嘉磐惠文

4 樓 J 戶

客戶工程變更單

J戶 建築平面圖(套上層樑)

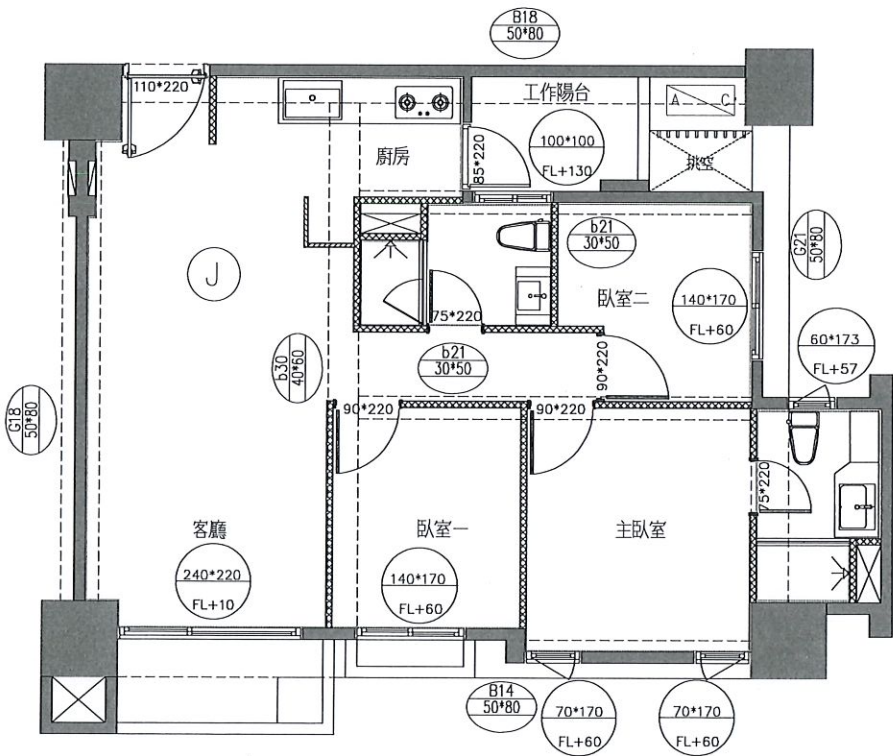
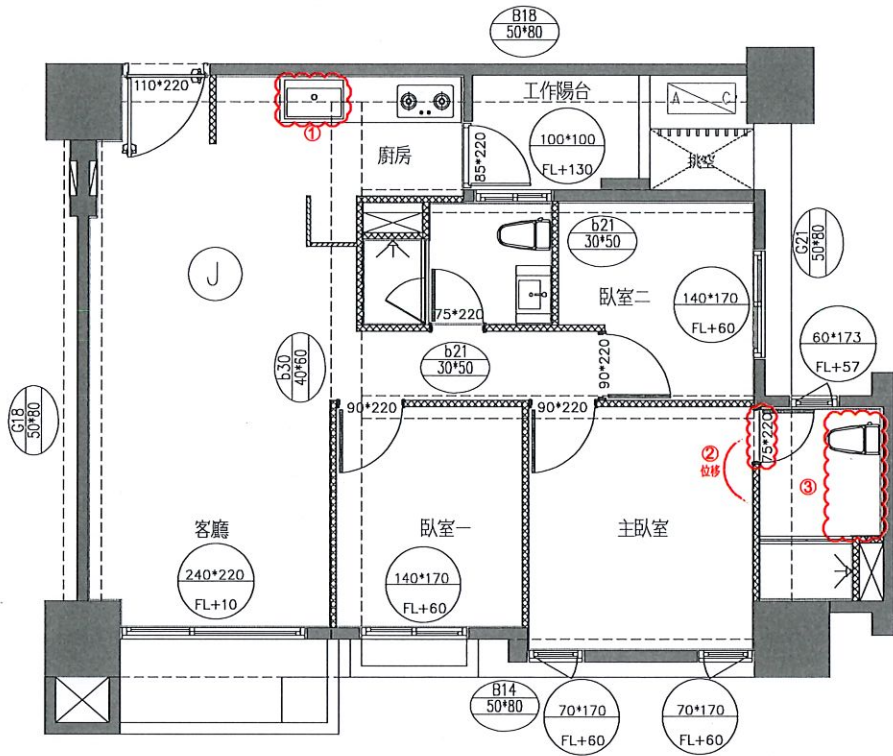
- 變更事項記錄：
- 1.廚房水槽選色(灰)+下崁
 - 2.主浴廁所門位移
 - 3.主浴除霧掛鏡追減
 - a.主浴浴櫃、石材檯面追減
 - b.面盆及龍頭點交不安裝
 - c.主浴馬桶變更位置
 - d.主浴管道間馬賽克變更壁磚

J戶 地坪材質範圍示意平面圖

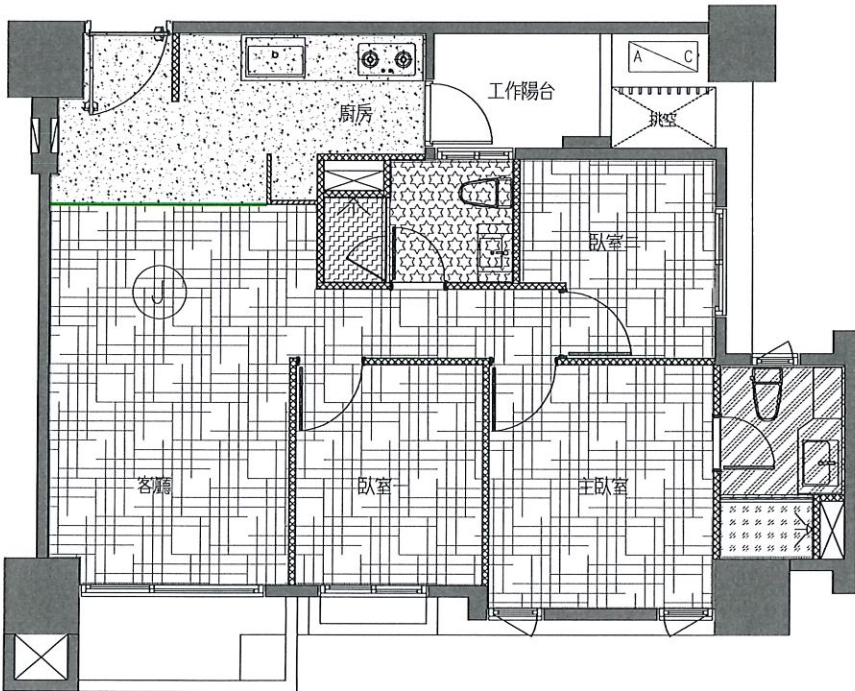
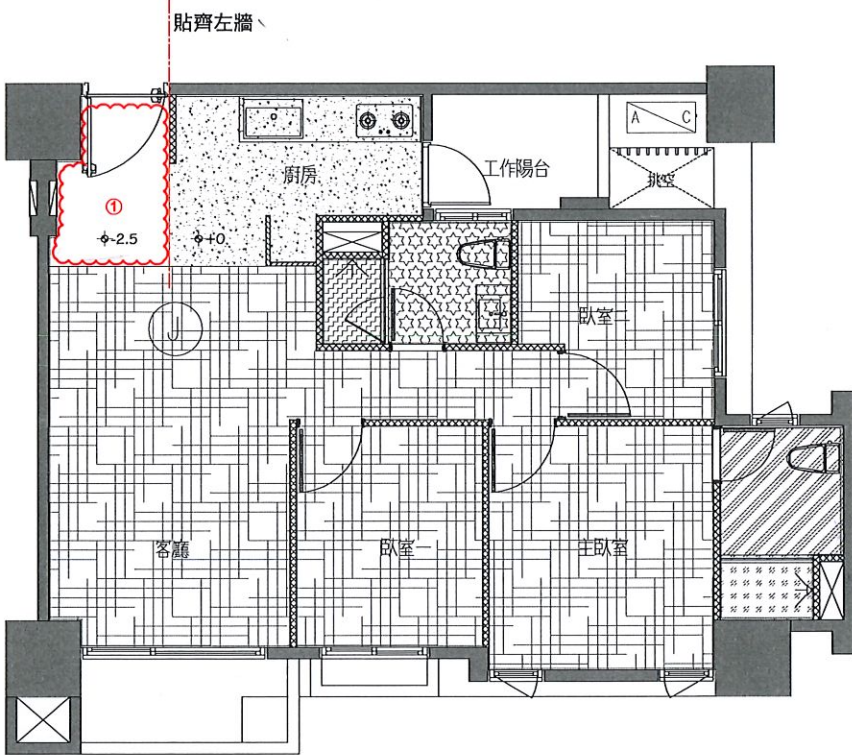
- 1.玄關地磚追減(範圍調整)
 - a.地坪收邊條點交不安裝
 - b.玄關高程與廚房磁磚完成面，降2.5公分。

玄關這地磚→請工務端提供符合政規46-6規定之詳圖。須納入便照竣工圖內變更說明

J戶 插座及弱電位置示意平面圖

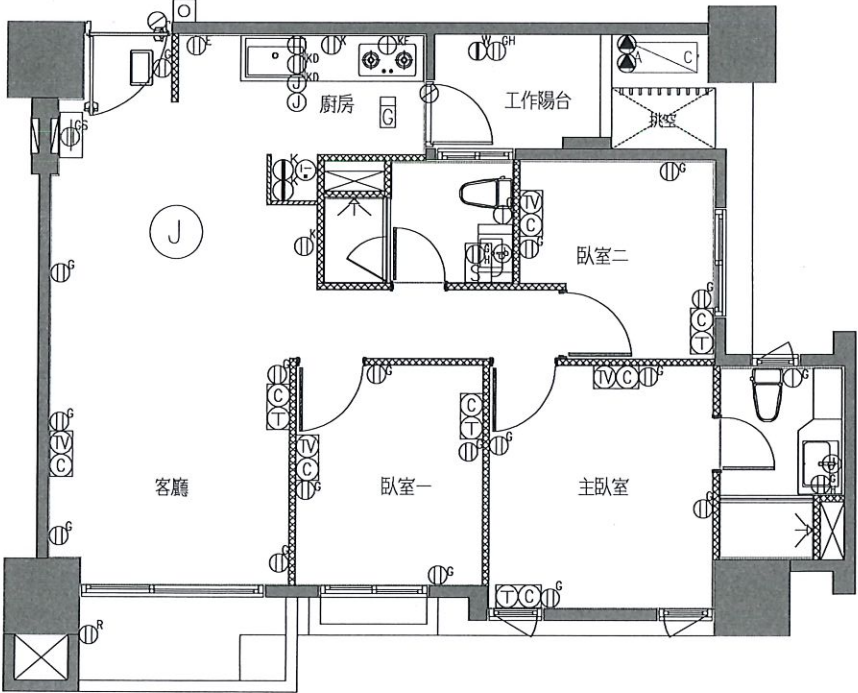
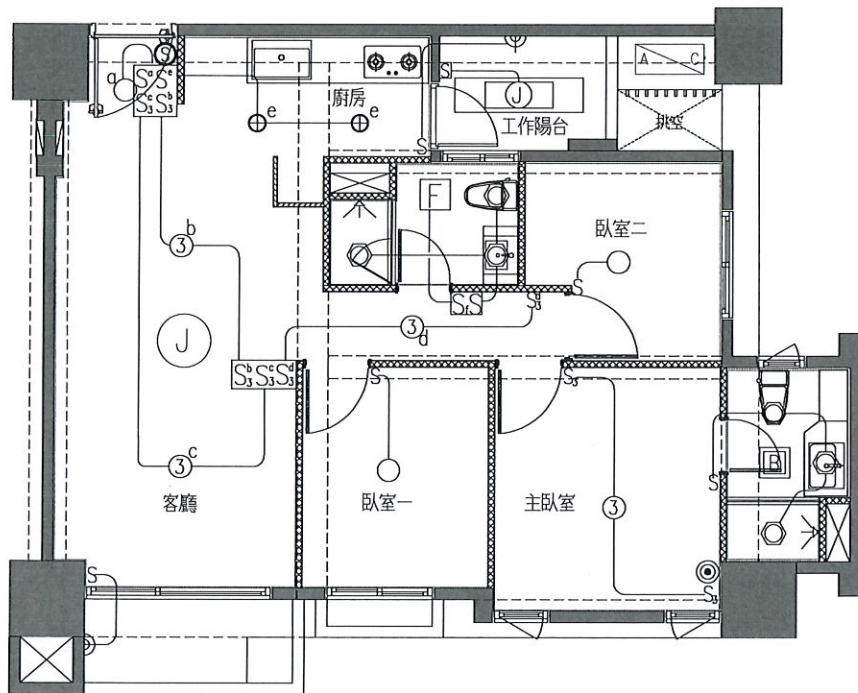
- 1.追加110V插座x1
- 2.追加110V專用插座x1
- 3.110V插座出線100cm x2
- 4.110V插座出線200cm x1
- 5.(TV,C)出線100cmx1
- 6.(T)追減x3
- 7.110V插座追減x2
- 8.(T,C)追減x1
- 9.(TV,C)追減x3
- 10.(C)移位出線100cmx1

※已告知客戶：本戶臥室2、臥室1
插座變後配置，不受
用戶用電設備裝置規則
§29-19條限制。徐藝真

插座變更若因
(用戶用電設備裝置
規則)不符，應
告知客戶不得據此
索賠或入帳。

J戶 給水示意平面圖

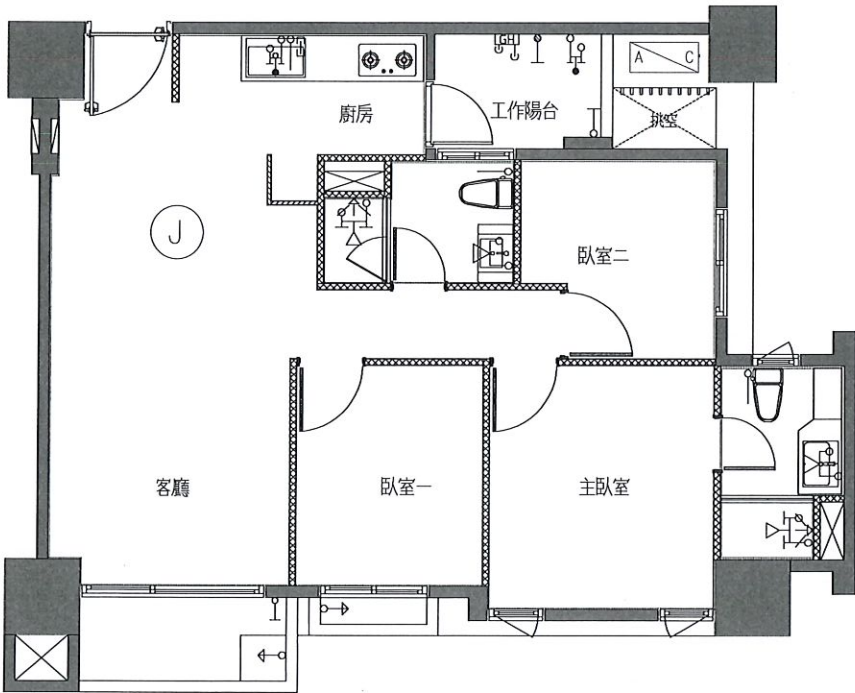
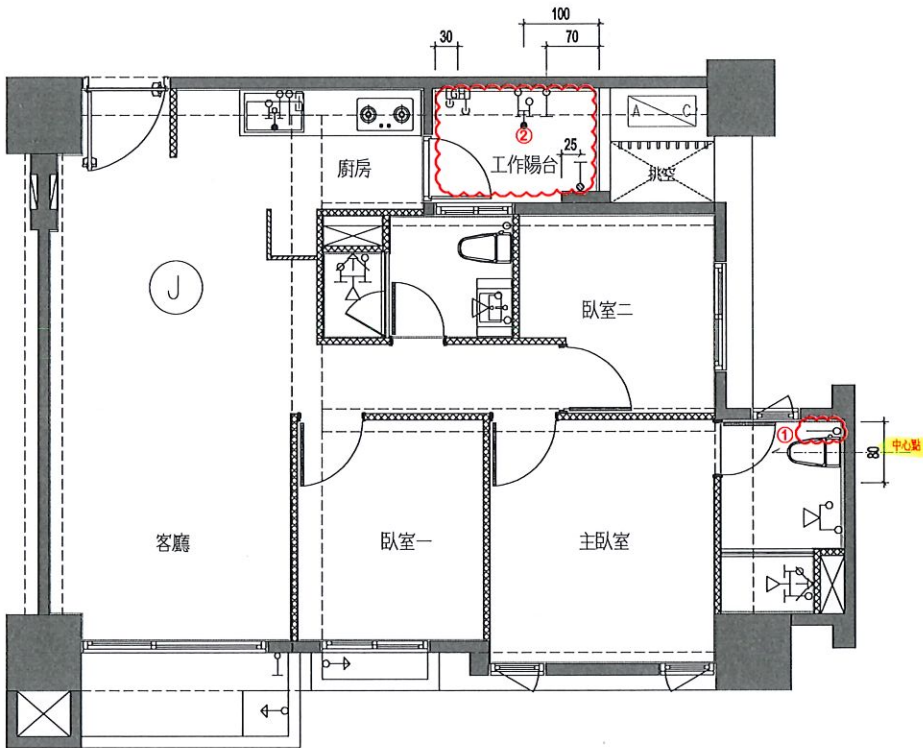
- 1.主浴馬桶給水位移
- 2.工作陽台相關給水位移x4

※位移變更位置詳附圖所示
※瓦斯管線位置依瓦斯公司設置，不受理增設或變更。

J戶 排水示意平面圖(套下層樑)

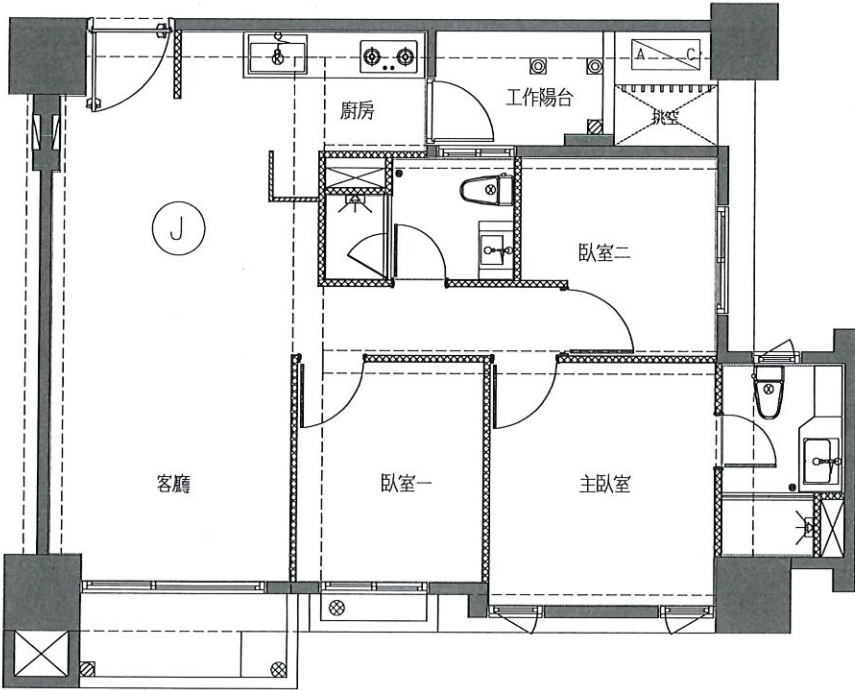
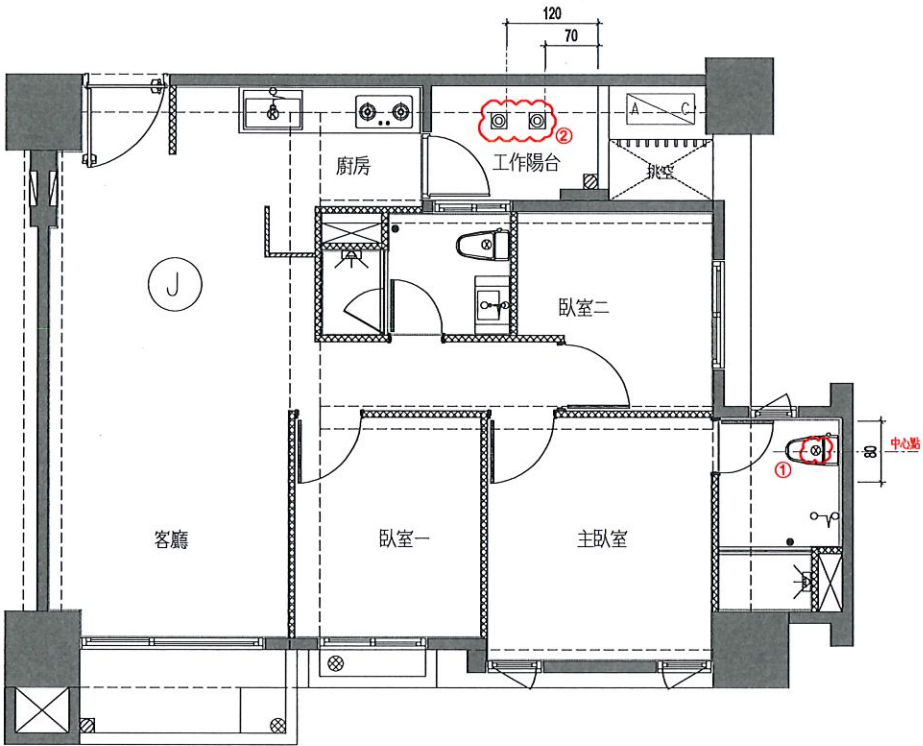
- 1.主浴馬桶排水位移
- 2.工作陽台排水位移

※位移變更位置詳附圖所示

J戶 冷氣套管及排水位置示意圖(套上層樑)

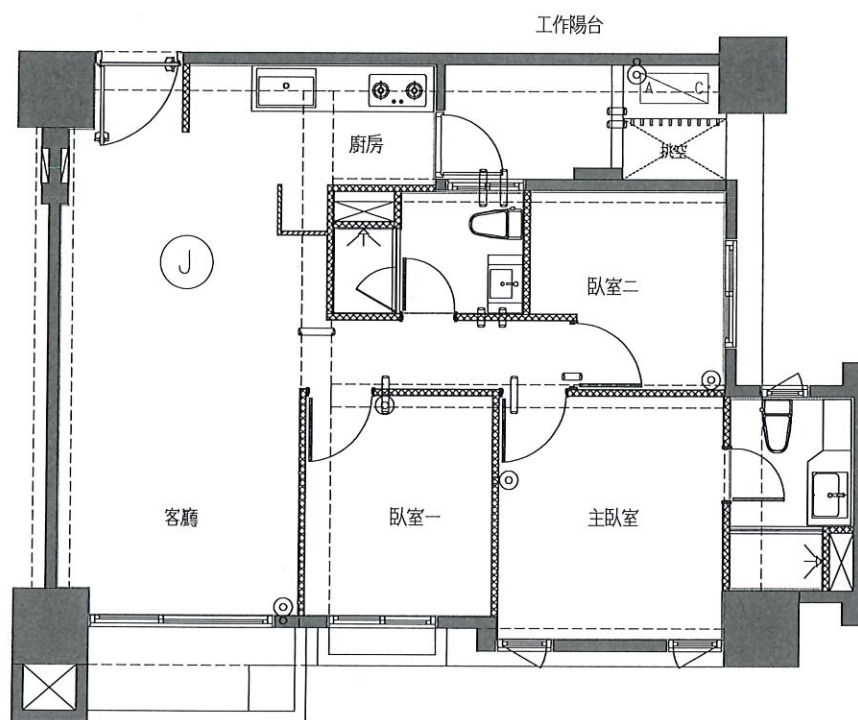
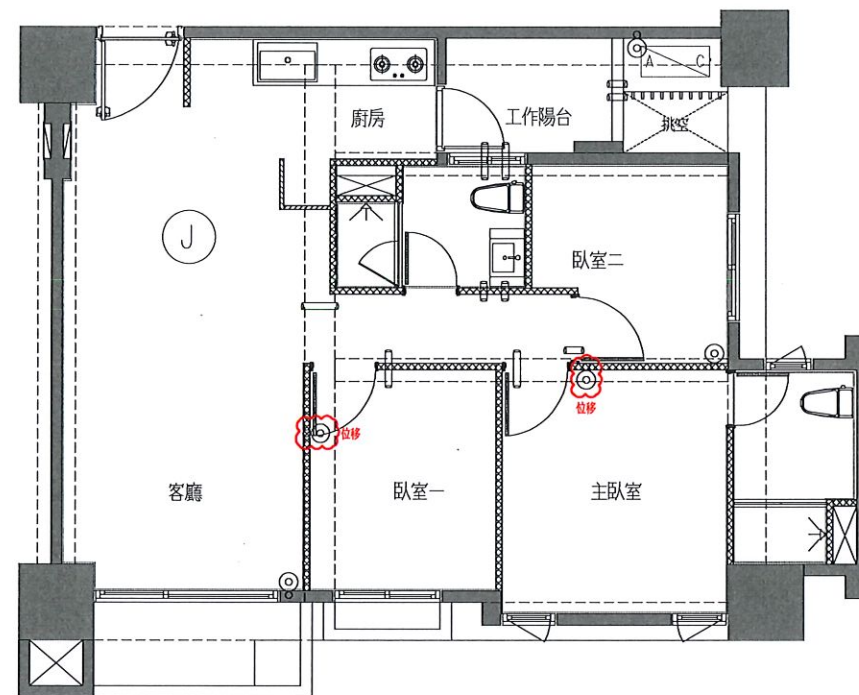
- 1.臥室一空調排水位移
- 2.主臥室空調排水位移
